一般競争入札に関する質問・回答書

回 答 日	令和 7 年 (2025 年) 2 月 6 日
開 札 日	令和 7 年 2 月 1 8 日
業 務 名	令和 7 ～11 年度下水道処理施設運転管理業務 (上伊那・富士見広域)
履 行 場 所	伊那浄水管理センター ほか16処理場 (伊那市、駒ヶ根市、辰野町、箕輪町、飯島町、南箕輪村、宮田村、中川村、及び 富士見町)
回 答 者	(公財) 長野県下水道公社 技術管理部

別図

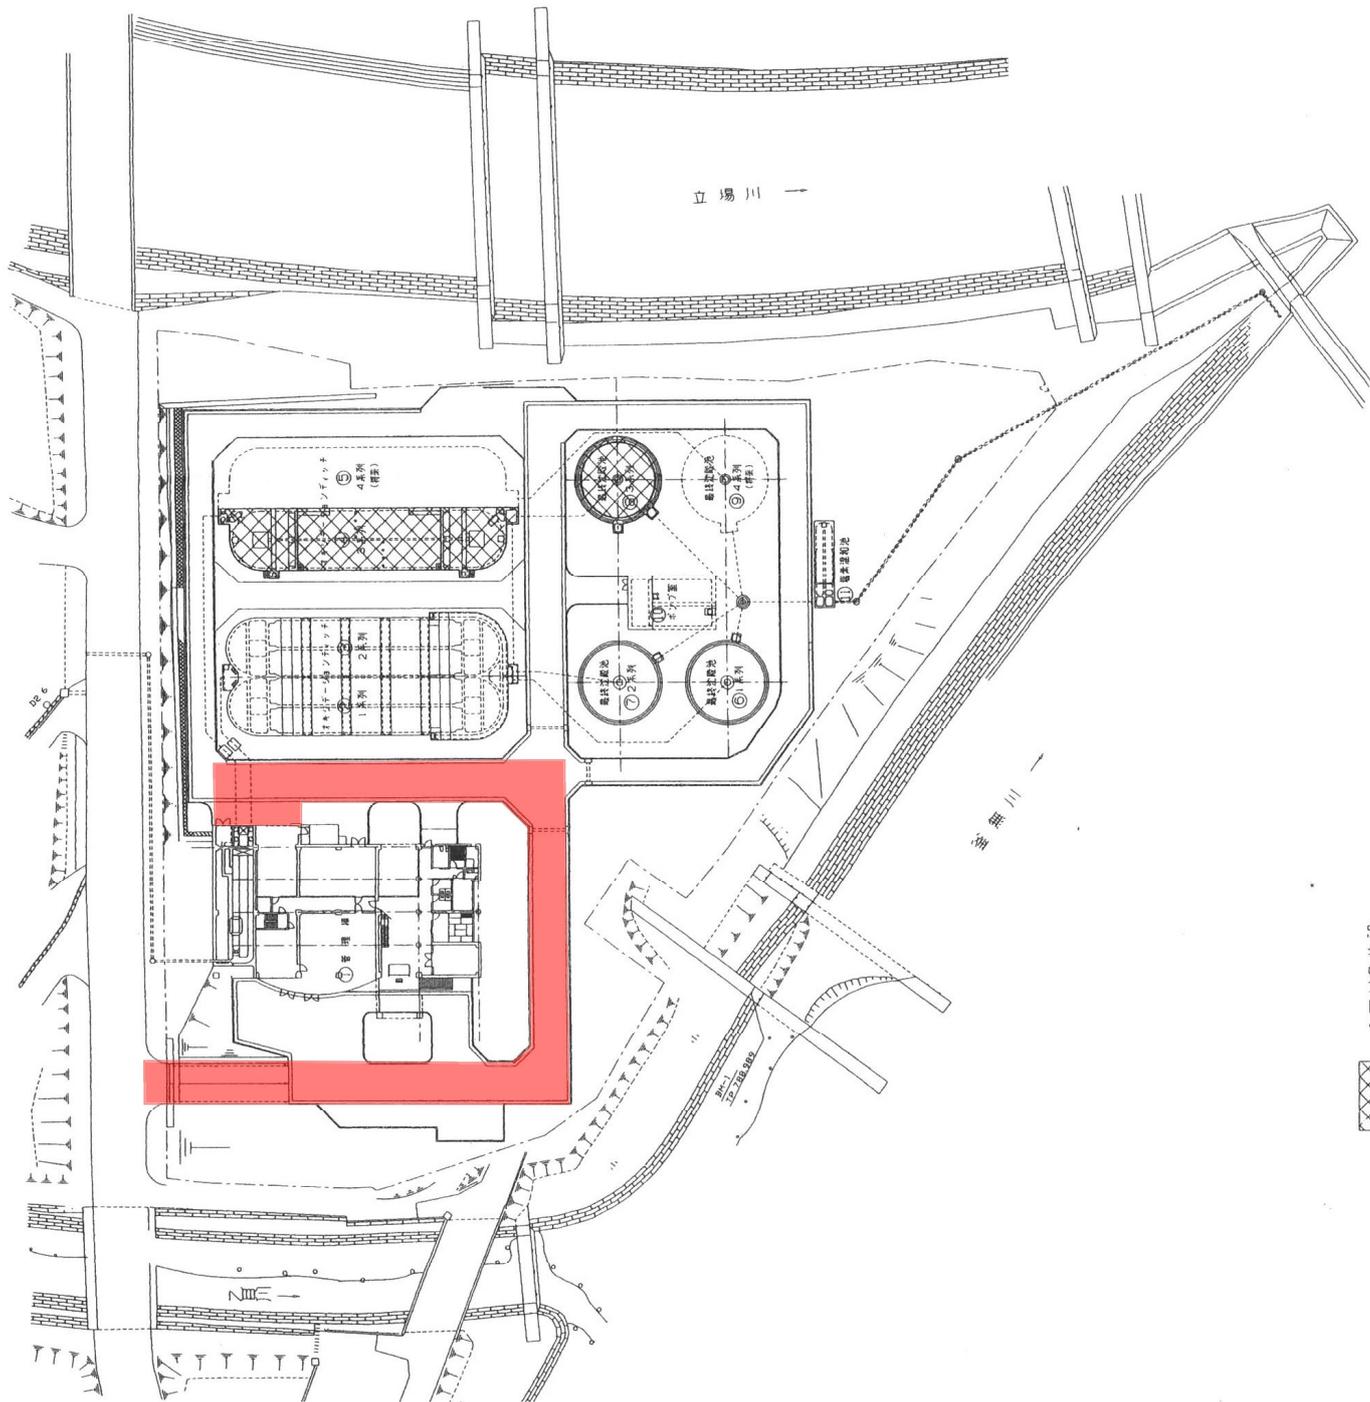
質 問	回 答
<p>【質問 1】 特記仕様書 別表 2 (第 3 条関係) 委託範囲外業務 6 植栽管理 (草刈り等) の記載がありますが、業務対象外と考えますがよろしいでしょうか。</p>	<p>お見込みのとおりです。</p>
<p>【質問 2】 特記仕様書 別表 4 (第 6 条関係) 点検の項目及び頻度 マンホールポンプ場の記載がありますが、金抜設計書には記載がありませんので、業務対象外と考えますがよろしいでしょうか。</p>	<p>お見込みのとおりです。</p>
<p>【質問 3】 特記仕様書 第 3 条 (3) 富士見処理場の除雪は別図の範囲とする。と記載がありますが別図がありませんので、開示をお願いします。また、除雪開始の積雪基準をご教示ください。</p>	<p>別添のとおり開示します。 概ね 10cm を目安とします。</p>
<p>【質問 4】 共通仕様書 別表 3 (第 2 4 条第 4 項関係) 設備の簡易な修繕工事 (2) には「配管 (5 0 A) 程度の仮配管及び配管替え」とありますが、(1 5) には「バルブ (1 5 0 A 程度、逆止弁 (1 5 0 A 程度) の分解及び取替え」と記載があります。簡易な修繕範囲と考えるとバルブ、逆止弁は 5 0 A と考えますがよろしいでしょうか。</p>	<p>仕様書のとおりとなります。</p>
